AL·LEGACIONS DE L'AJUNTAMENT DE CAMARLES AL PLA TERRITORIAL SECTORIAL PER A LA GENERACIÓ ELÈCTRICA EÒLICA I FOTOVOLTAICA, LES SEVES LÍNIES D'EVACUACIÓ I ELS SEUS ELEMENTS D'EMMAGATZEMATGE — PLATER

Peticionari: Ajuntament de Camarles

Data: 29 de juliol de 2026

Expedient: 4390390004-2026-0001185

ANNEX 1. PROPOSTA MUNICIPAL DE MODIFICACIÓ DE LA ZONA PRIORITÀRIA EÒLICA SITUADA AL SUD DEL MUNICIPI, A L'ENTORN DE LA RAVAL DE VALENTÍ I PER SOTA DE L'AP-7

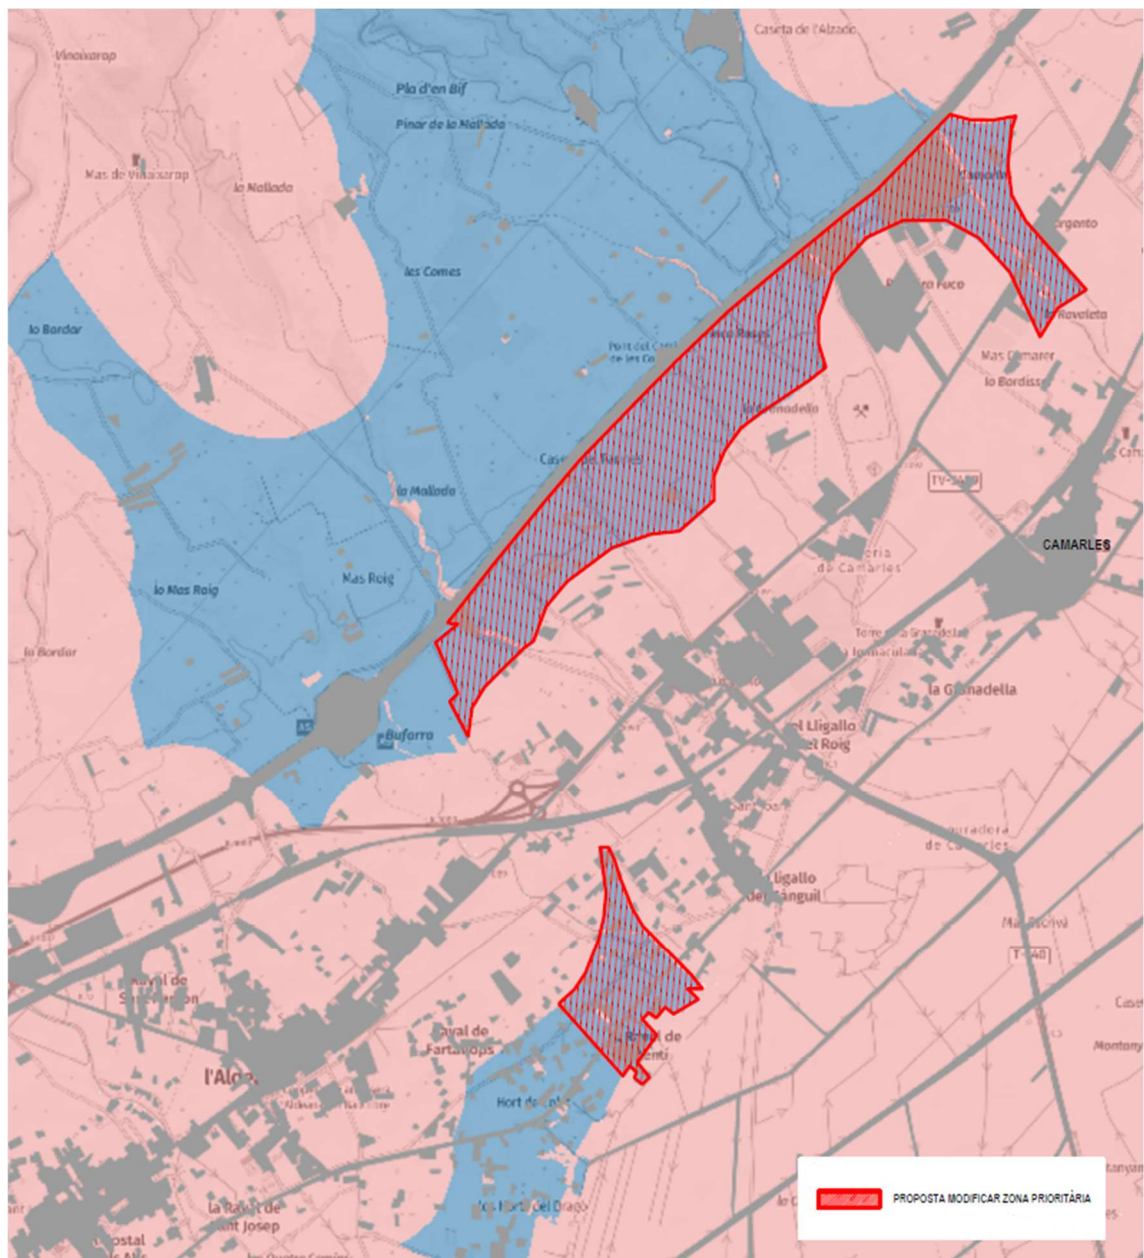
L'Ajuntament de Camarles incorpora aquest annex amb la finalitat de concretar territorialment la proposta de modificació de la zona marcada pel PLATER com a **prioritària eòlica** al sud del terme municipal, en l'àmbit proper a la **Raval de Valentí** i, en general, en tota la zona situada **per sota de l'autopista AP-7**.

L'àmbit objecte de revisió correspon a la zona identificada en la cartografia del PLATER com a prioritària eòlica situada al sud del municipi, propera a la Raval de Valentí, i que afecta un entorn caracteritzat per:

- presència molt significativa d'habitatges disseminats;
- edificacions vinculades al model rural del municipi;
- sòls agrícoles de gran valor productiu;
- continuïtat del mosaic agrari;
- existència de camins rurals i accessos vinculats a l'activitat agrícola;
- paisatge agrícola obert;
- proximitat a assentaments rurals i habitatges existents.

L'Ajuntament considera que aquesta zona no resulta adequada per a la implantació eòlica de gran escala i sol·licita que sigui exclosa de la categoria de zona prioritària eòlica.

La proposta municipal consisteix en:

4. Reclassificar l'àmbit situat per sota de l'AP-7 com a zona no apta per a la implantació d'instal·lacions eòliques de gran escala i les seves infraestructures associades.

ANNEX 2. PROPOSTA MUNICIPAL DE MODIFICACIÓ DE LES ZONES PRIORITÀRIES FOTOVOLTAIQUES PROPERES AL CASC URBÀ I ALS ÀMBITS DE CREIXEMENT. REDUCCIÓ DEL 35% DE LA SUPERFÍCIE PRIORITÀRIA FOTOVOLTAICA

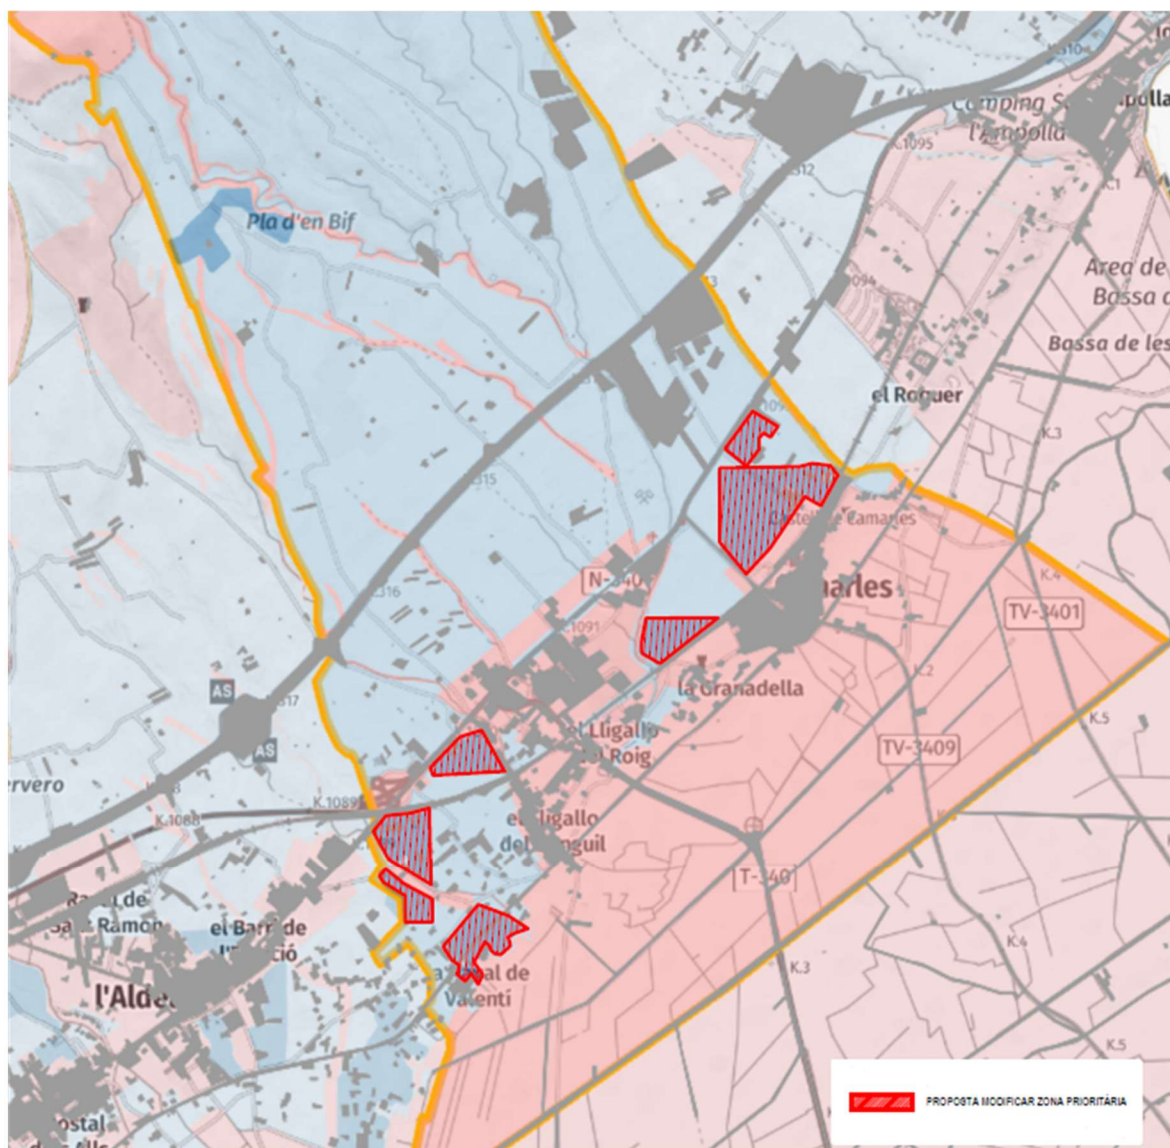
L'Ajuntament de Camarles incorpora aquest annex amb la finalitat de concretar territorialment la proposta de modificació de determinades zones marcades pel PLATER com a prioritàries fotovoltaïques que es troben prop del casc urbà, dels nuclis habitats o dins d'àmbits que poden resultar necessaris per al creixement, la consolidació urbana, la implantació d'equipaments, la millora de la mobilitat o la futura ordenació municipal.

L'Ajuntament considera que aquestes zones no resulten les més adequades per a la implantació fotovoltaïca prioritària, atès que poden interferir amb el model urbanístic municipal i amb les expectatives de desenvolupament del municipi.

L'àmbit objecte de revisió correspondrà a les zones identificades gràficament en el plànol annex que es proposen modificar per la seva proximitat al casc urbà o per la seva situació en àmbits de creixement o transició urbana.

1. Revisar les zones prioritàries fotovoltaïques situades prop del casc urbà de Camarles, dels nuclis habitats o dins d'àmbits de creixement o desenvolupament municipal.

2. Aplicar una **reducció del 35% de la superfície prioritària fotovoltaïca** prevista al terme municipal de Camarles.
3. Excloure, reduir o reubicar aquestes zones quan puguin interferir amb el model urbanístic municipal, les reserves de desenvolupament, els espais de transició urbana o la futura ordenació del municipi.

6. Evitar que la implantació fotovoltaïca prioritària condicioni el creixement natural del casc urbà, la implantació d'equipaments futurs, la continuïtat dels espais lliures o la connexió entre els diferents àmbits urbans del municipi.
